Ķekavas novada pašvaldības iepirkumu komisija atklāta konkursa "Būvdarbu veikšana jaunas pirmsskolas izglītības iestādei Titurgā, Baložu pilsētā, Ķekavas novadā", identifikācijas Nr. ĶNP 2024/76, ietvaros ir saņēmusi ieinteresētā piegādātāja jautājumus un sniedz uz tiem atbildes

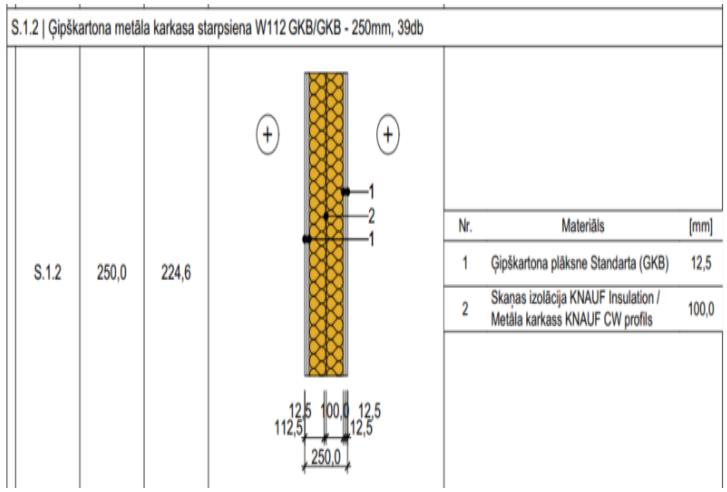
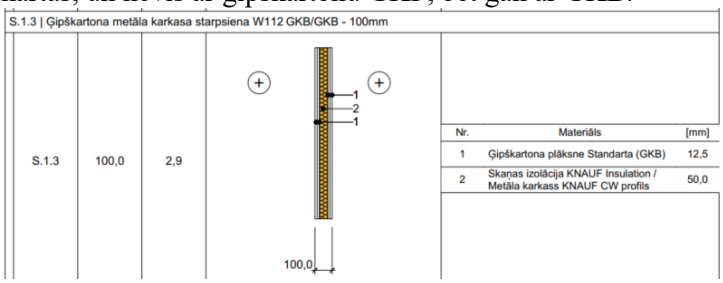
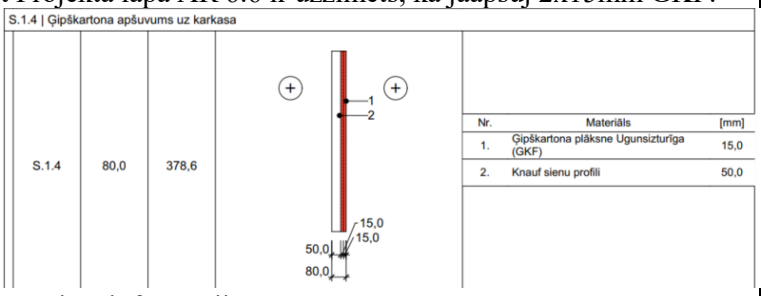
7.	Lokālajā tāmē 1.3 “Sienas” sienas tips S 1.4 norādīts, ka ka karkas jāapšuj ar ģipškartonu 15 mm. 103 — Karkasu apšūšana ar ģipškartonu . Ģipškartona plātne GKF 15 mm Knauf vai ekvivalents ; Knauf skrūves vai ekvivalents. Šuvju aizpildījums un aplīmēšana ar armējošu sietu	Ņemot vērā jautājumu apjomu un būtiskumu iepirkuma sekmīgai realizācijai, atbilde tiks sniegta turpmākajā sarakstē.

Savukārt Projekta lapā AR 6.6 ir uzzīmēts, ka jāapšuj 2x15mm GKF.  S.1.4 | Ģipškartona apšuvums uz karkasa S.1.4 80,0 378,6 1 2 15,0 15,0 50,0 80,0 Nr. Materiāls [mm] 1. Ģipškartona plāksne Ugunsizturīga (GKF) 15,0 2. Knauf sienu profili 50,0 Lūdzam precizēt informāciju.
